## Service meddelande

208

Parkeringsvärmare

## Modifiseringar av parkeringsvärmare 091-B och D

### Säkringshållare

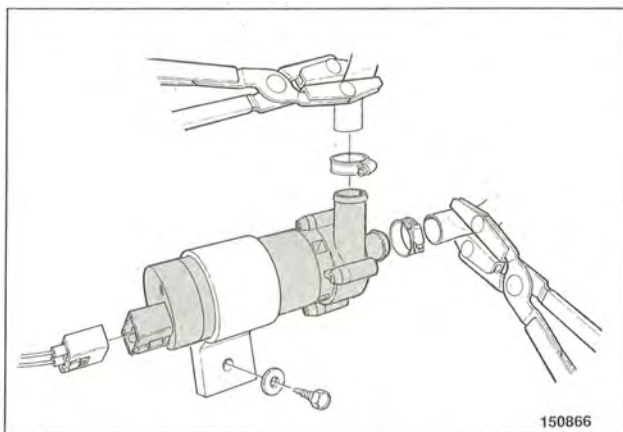
Värmarens säkringshållare är monterad på framflygelns innerpanel i närheten av batteriet. Det kan inträffa att kontaktstiften på äldre typ av säkringshållare korroderar (se bild). Byt i så fall till en ny typ av säkringshållare nr 3728185-4. Följ den bifogade monteringsanvisningen. OBS! Använd borrstopp så att du inte skadar framskärmen.

### Vattenpump

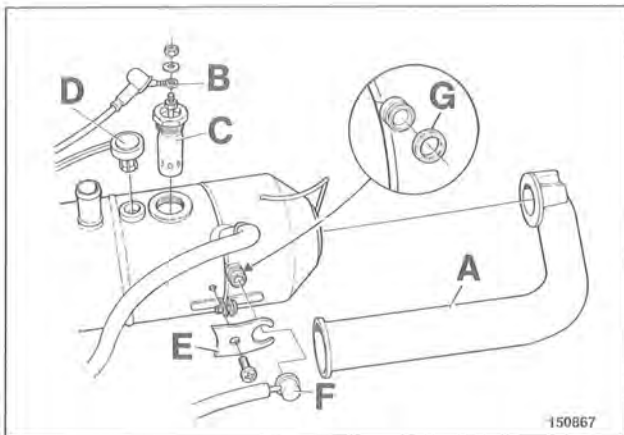
Om vattenpumpen stör radiostyrt larm, byt till en avstörd pump nr 3714779-0. Knip åt vattenslangarna med klämtänger och lossa slangklämmorna. Koppla bort elanslutningen, byt ut pumpen och montera den nya med hjälp av den gamla gummikonsolen.

### Tätningring

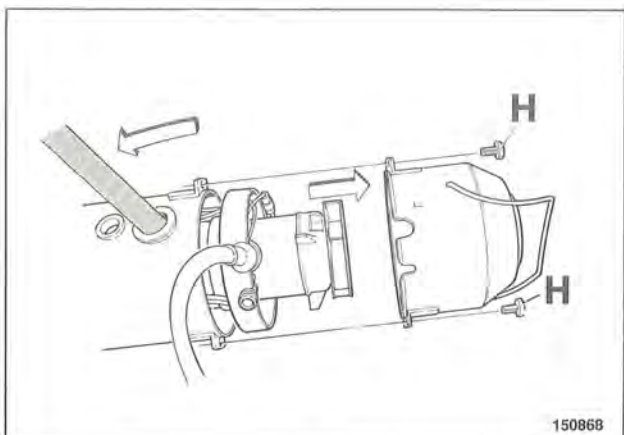
En mer rivhållfast tätningring för bränsleröret har tagits fram och ska alltid bytas vid demontering av bränslenippel, se punkt E - G nedan.

Det kan förekomma fall där 091-värmarens överhettningstermostat löser ut för tidigt. I sådana fall är det lämpligt att byta till en termostat med 130°C utlösningstemperatur, nr 3712729-7.

- \* fläktinlopp A
- \* elanslutning B på glödstift
- \* glödstift C
- \* flamvakt D
- \* bränslerörets fästbygel E
- \* bränsleröret F

Byt även tätningring G mot en med beställningsnummer nr 976970-4. Lossa skruvarna H.

Byt till den nya termostaten I och sätt ihop delarna i omvänd ordning.
